Beteiligungsverfahren Park am Weißen See UFERwerkstatt

Bezirksamt Pankow von Berlin

Dokumentation der UFERwerkstatt zum Beteiligungsverfahren Park am Weißen See, 27. Februar 2024, 18.00-20.30 Uhr

Schnitt Südbalkon, M 1:100, Entwurf: Planungsgesellschaft M²

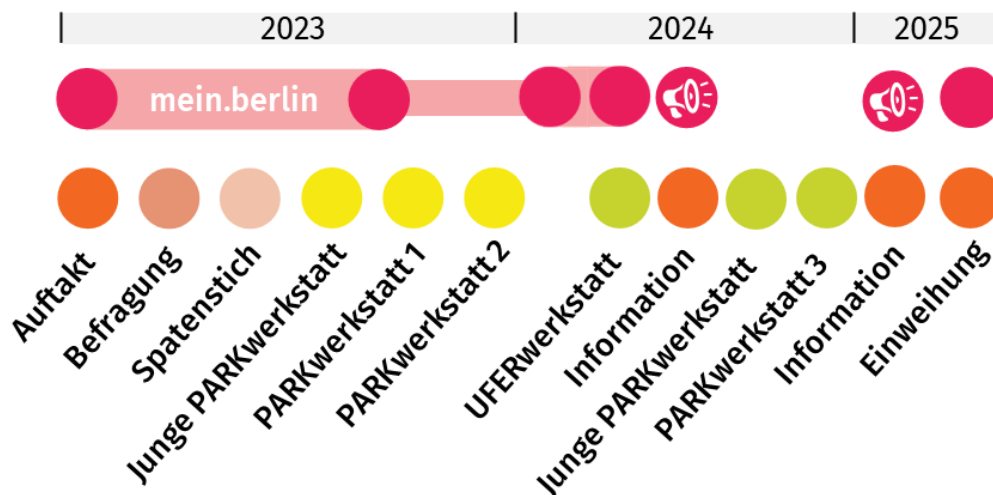
Die vorgestellten Entwürfe zu den Seebalkonen wurden sehr unterschiedlich bewertet. Einerseits wurden sie als guter Kompromiss von Uferschutz und Unzugänglichkeit und als notwendig, um die Besuchermassen zu verteilen, erachtet. Andererseits gab es auch viele kritische Stimmen, die sich lieber weniger Bauwerke wünschten oder die Meinung vertraten, dass die Balkone dem Weißen See den Charakter nehmen.

Teilnehmende äußerten sich enttäuscht darüber, dass immer noch starke Eingriffe im Uferbereich in Form der Plattformen vorgesehen sind, obwohl in den Arbeitsgruppen der PARKwerkstätten diese von den Teilnehmenden überwiegend abgelehnt worden waren. Herr Mischke verteidigte den Entwurf als geringster Eingriff, der nötig ist, um an zwei Stellen barrierefrei ans Ufer zu kommen. Die beiden Seezugänge stellen keine massiven Eingriffe in die Uferkante dar und sind eine Chance

auf naturverträgliche Zugänge und Erlebbarkeit des Sees. Den Bedenken begegnete Herr Mischke mit der Rechnung, dass die Eingriffe im Rahmen der Ufersanierung an der Uferkante insgesamt in einem niedrigen einstelligen Prozentbereich liegen.
